Notat – Tilkomst til planområdet

Datert 19.04.2021, Revidert: 23.06.2023. Siste revidering: 19.10.2023 (Oppdaterte Sporingskurve illustrasjoner)

Bergenhus, gnr. 216, bnr. 853 mfl., Fagerdalen lager

Figur 1: Utforming av trafikkøy og dimensjoner på gangfelt.

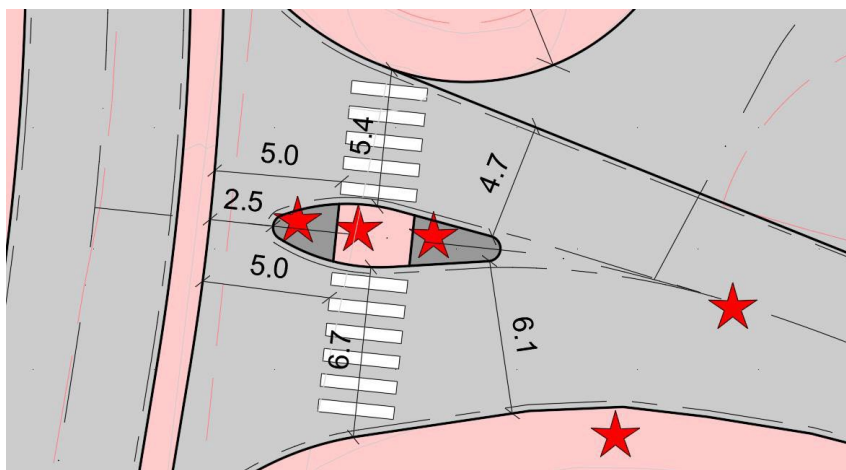
*Utfordrende gangfelt for myke trafikanter: Statens vegvesen sin håndbok V127 Kryssingssteder for gående skriver i kapittel 3 at en **kryssingslengde for gående på maks 8 meter må vektlegges ved valg av tiltak**. Dagens gangfelt som ligger i krysset mellom fylkesveg 578 og Lønborglien/Fagerdalen er over dobbelt så langt som dette. Vegvesenet krever derfor at krysset får en trafikkøy som gjør kryssingen mer oversiktlig og trafiksikker for myke trafikanter. **Øya bør ha minste bredde på 2 meter og være utformet med fysisk kanalisering. Det er anbefalt at øya trekkes 1-2,5 meter bak gangfeltet inn i sekundærvegen (Kapittel 3.2 V121)**. Vi vil og anbefale at dere **vurderer muligheten for å flytte gangfeltet 5 meter fra krysset** i samsvar med kapittel D.2.6.1 i N100. Dette for å gjøre kryssingsavstanden for myke trafikanter kortere.*

Trafikkøyen vil redusere lengde på fotgjengerfelt til en avstand på omtrent 6,7 m sør for øyen og 5,4 m nord for øyen. Den vil også gjøre det naturlig å trekke fotgjengerfeltet vekk fra krysset med 5 m. Dette vil gi en personbil muligheten til å stå og vente i Lønborglien uten å være til hinder for andre biler eller myke trafikanter. Det er ytret ønske om at overgangsfeltet skal trekkes mer enn 5 meter unna foregående kryss, i et forsøk på å redusere lengden på gangfeltet. Dette vil føre til at avkjørselen til Fagerdalen må flyttes for å ivareta tilkomstmuligheten for store kjøretøy som vogntog. Ved å flytte overgangsfeltet enda lengre unna krysset risikeres det at fotgjengere ser på dette som en omvei og velger å krysse vegen foran gangfeltet.

Trafikkøyen utformes med en lengde på 9 m og en maksimal bredde på 2,4 m. Lengde på fysisk kanalisering av gående gjennom trafikkøyen er 3,0 m (= bredde på gangfeltene). Minste bredde ved fysisk kanalisering av gående gjennom trafikkøyen er 2,0 m. Sporingsanalyse til vogntog har vært førende for utforming av trafikkøyen. Sporingsanalyse har vist at det er begrenset med plass som kan brukes til trafikkøy, da den må utformes som en forhøyning avgrenset av kantstein.

Figur 2: Mulig innstramming av radiene i krysset Helleveien-Lønborglien.

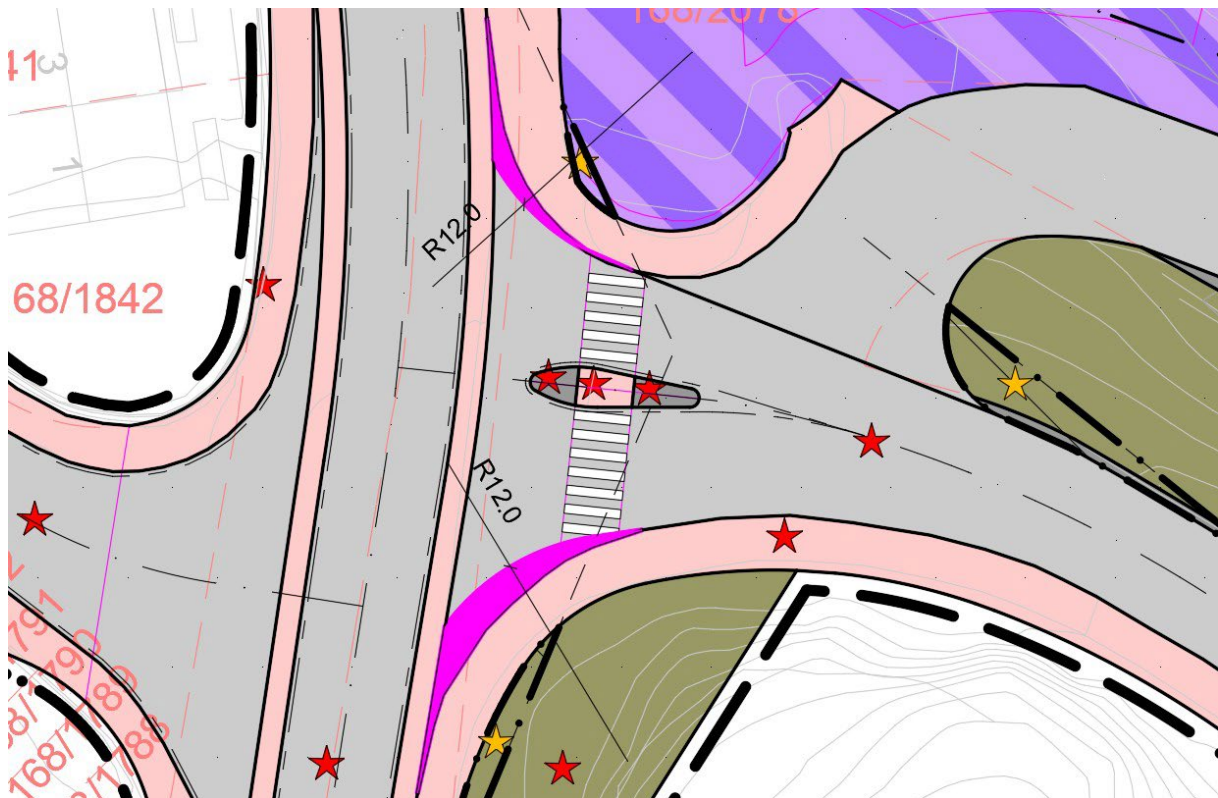
Fra uttalelse fra SVV: *Dagens kryss mellom fylkesveg 578 og Lønborglien/Fagerdalen har dårlig utforming. Krysset er utflytende. Dette innbyr til at bilister kan holde høy fart inn og ut av krysset samt at kjøretøy kan få problemer med å definere sin plass i kryssområdet. Dette er uheldig med tanke på trafiksikkerhet, og **krysset bør strammest opp samtidig som det sikrer tilfredsstillende svingebevegelser for dimensjonerende kjøretøy.***

Innstramming av avkjørselen vil ha minimal påvirkning på gangfeltet over Lønborglien. Innstrammingen vil stort sett skje ved starten av krysset, og endringene vil være minimale ved gangfeltet, grunnet sporingsanalyse for vogntog. Gangfeltene vil utformes tilnærmet likt med eller uten innstramming.

Det er mulig å stramme radiene mot Helleveien inn til R12.0 (figur 2). Radiuslinjen er antatt fra kanten til kjørebanelen i Helleveien (på innsiden av sykkelstria), og mot kanten til kjørebanelen i Lønborglien.

Dette frigjør ca. 17m² i sør og 6 m² i nord av veibanen som kan brukes til fortau med høy kantstein dersom ombygging er ønskelig/nødvendig.

Figur 5: Sporingskurver for tilkomst til planområdet fra nord.

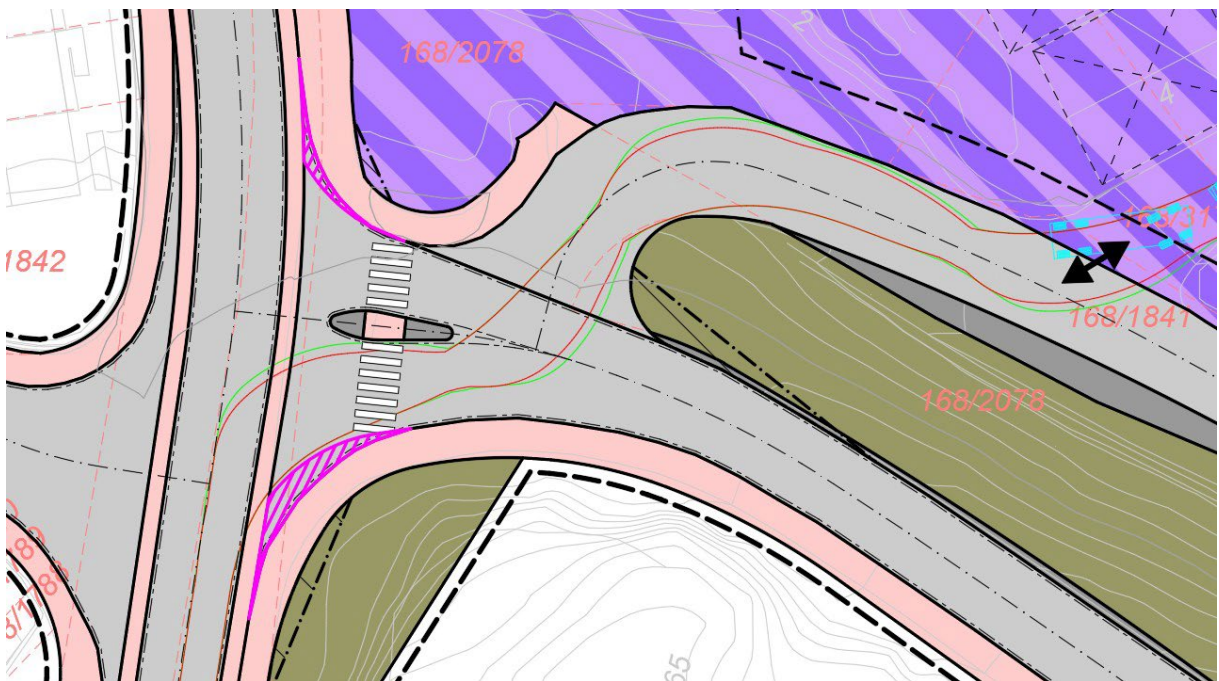
Fra uttalelse fra SVV: Trafikkø, strammere kryss og flytting av gangfelt vil føre til at dagens tilkomst til Fagerdalen må flyttes lenger øst. Det er derfor **nødvending med sporingsanalyser som viser at dimensjonerende kjøretøy er sikret fremkommelighet**. Nytt kryss til Fagerdalen må reguleres inn i tråd med krav i vegnormal N100.

Figur 9: Samlete sporingskurver for en ideell situasjon uten sving mot nord mot Fagerdalen.

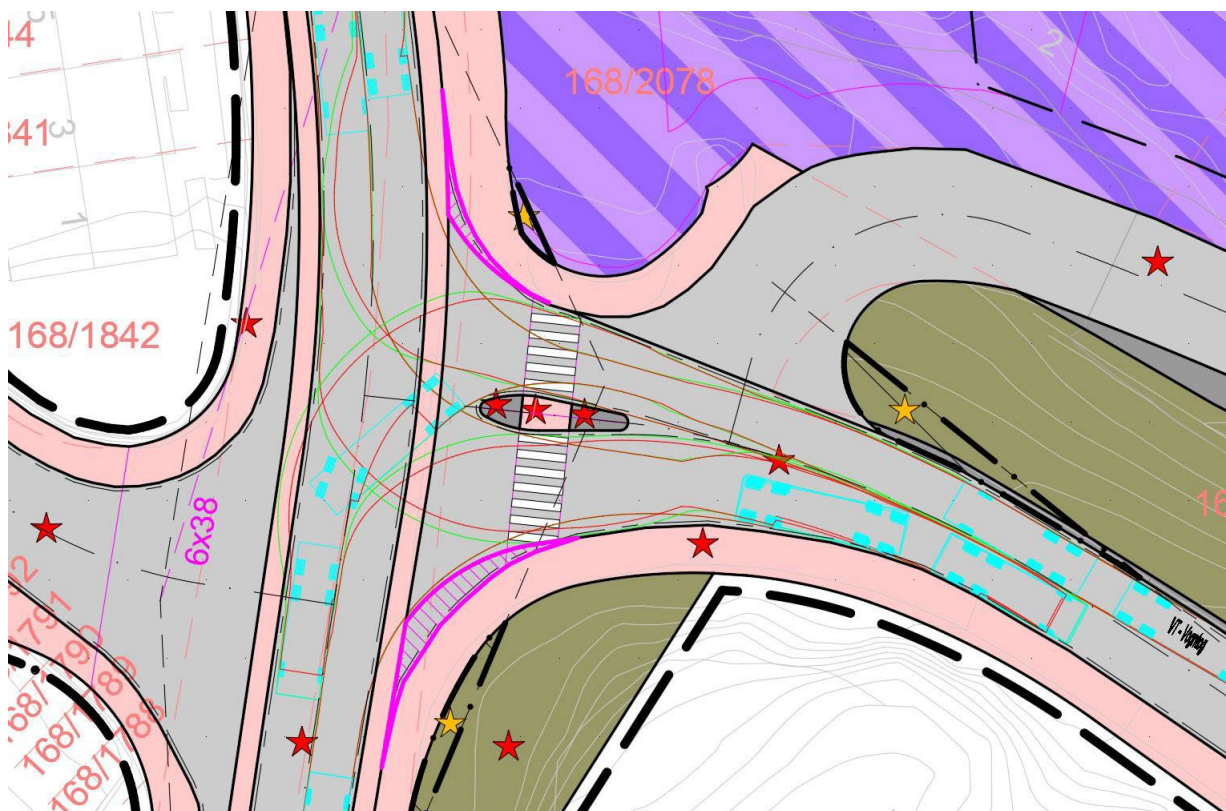
Fra uttalelse fra SVV: **Trafikkøyt, strammere kryss og flytting av gangfelt vil føre til at dagens tilkomst til Fagerdalen må flyttes lenger øst.** Det er derfor nødvendig med sporingsanalyser som viser at dimensjonerende kjøretøy er sikret fremkommelighet. Nytt kryss til Fagerdalen må reguleres inn i tråd med krav i vegnormal N100.

Under vises det at det er ikke nødvendig å flytte krysset Lønborglien-Fagerdalen lenger øst.

Sporingsanalyse for en ideell situasjon hvor det er ikke behov for sving mot nord (mot Fagerdalen) er vist i figur 9. Denne viser hvilke påvirkning dette vil ha på selve krysset mellom Helleveien og Lønborglien. Hensikten er å vise forskjellen mellom dagens situasjon og en mulig flytting av Lønborglien-Fagerdalen krysset mot øst.

Etter en gjennomgang og sammenligning av disse sporingskurvene og sporingskurvene som viser tilkomst til Fagerdalen med dagens situasjon (+mindre utbedring), kommer det tydelig frem at utformingen av Helleveien-Lønborglien krysset ikke vil bli påvirket av dagens plassering av Fagerdalen. På grunn av dette vurderes det ikke å være nødvendig å flytte krysset mellom Fagerdalen og Lønborglien østover. Dette vil bare medføre store terrenginngrep for å kunne tilrettelegge for en stigning på Fagerdalen som er i henhold til kravene.
